FASE 03B.5 · AUDITORÍA GEOMÉTRICA Y DE VIABILIDAD

ACCESSIBILITY_PRECHECK · qué itinerarios pueden funcionar como accesibles

verde ≥1,80 m · ámbar 1,20–1,80 · rojo <1,20 · rosa = cinta +6,00 (▲ escaleras)

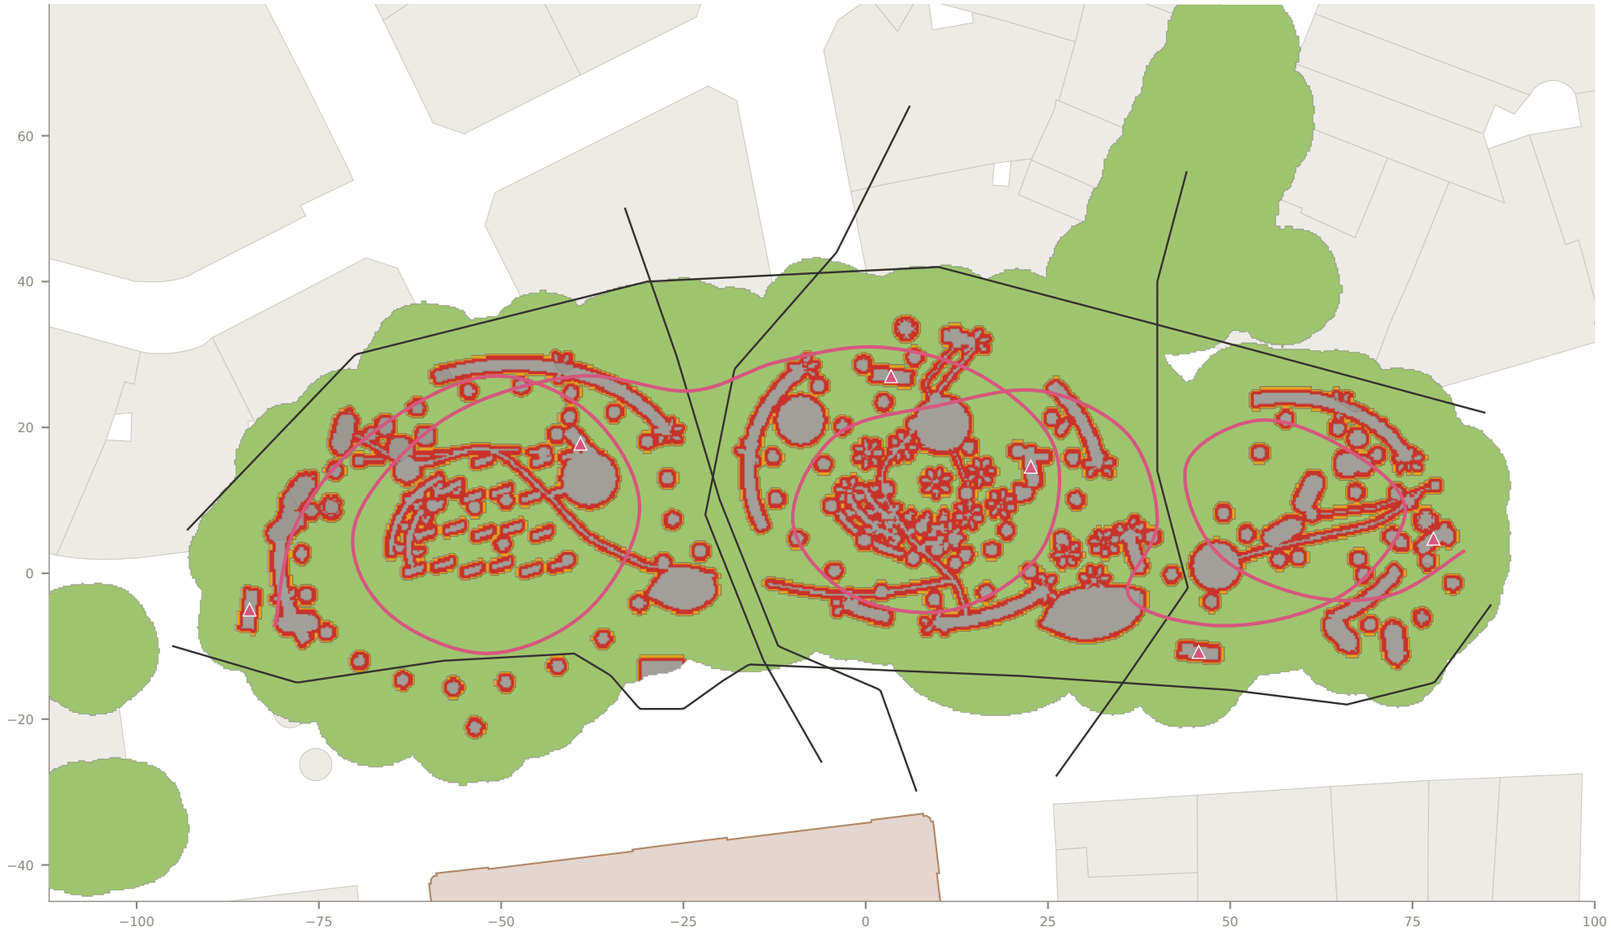
LECTURA. El plano de plaza es horizontal en todo el ámbito (cota 0,00 en toda la superficie construida): no hay pendientes que evaluar a nivel de suelo, y la accesibilidad a cota 0 depende exclusivamente de anchura, obstáculos y giros. El único cambio de nivel del proyecto es la cinta a +6,00, resuelto con 6 escaleras de contrahuella 0,385 m y pendiente 91 % (42°), sin barandilla, sin meseta y sin ningún medio alternativo: geométricamente la cota +6,00 no es accesible y, tal como está, tampoco es una escalera utilizable.

Círculo de giro: se comprueba Ø1,50 m sobre el eje de cada recorrido (columna «% ≥1,80» y el mapa verde). La banda ámbar admite un peatón pero no el cruce con silla de ruedas.

escalera de la cinta tal como está construida: CH 0.171 · H 0.290 · 59%

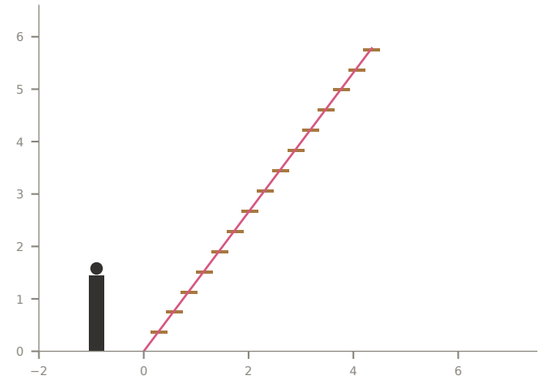
Bordes sin protección detectados: 4 estanques con bordillo de 0,60 m sin barandilla ni cambio de textura, y la barandilla de la cinta (1,05 m) sin travesaño intermedio ni rodapié.
